SUBSTITUIÇÃO DO REBITE PELO PARAFUSO NOS SUPORTES DE PONTAS

Rebite Repuxo em Alumínio
5201205

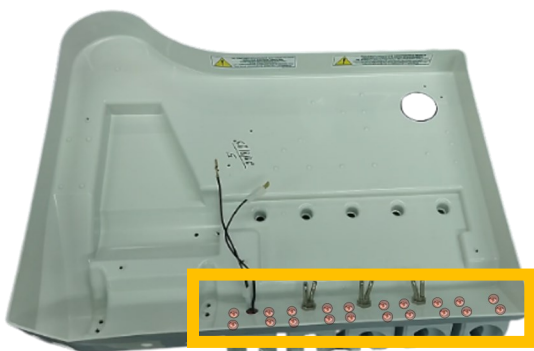
Informamos que o rebite de repuxo (código 5201205), utilizado na fixação dos suportes de pontas, foi substituído pelo parafuso (código 5202001). Esta alteração visa melhorar a durabilidade e a estabilidade dos suportes de pontas, além de simplificar o processo de manutenção e montagem dos equipamentos.

- Componente substituído: Rebite Repuxo em Alumínio Ø3,2x12,7mm (5201205);
- Novo Componente: Parafuso Belplastic Cabeça Panela Ø4,5 x 14mm ZB (5202001);
- Modelos afetados: a substituição abrange todos os suportes de pontas dos equipamentos das linhas odontológica, médica e veterinária, localizados na mesa, unidade de água e módulos.

Parafuso Belplastic Cabeça Panela
5202001
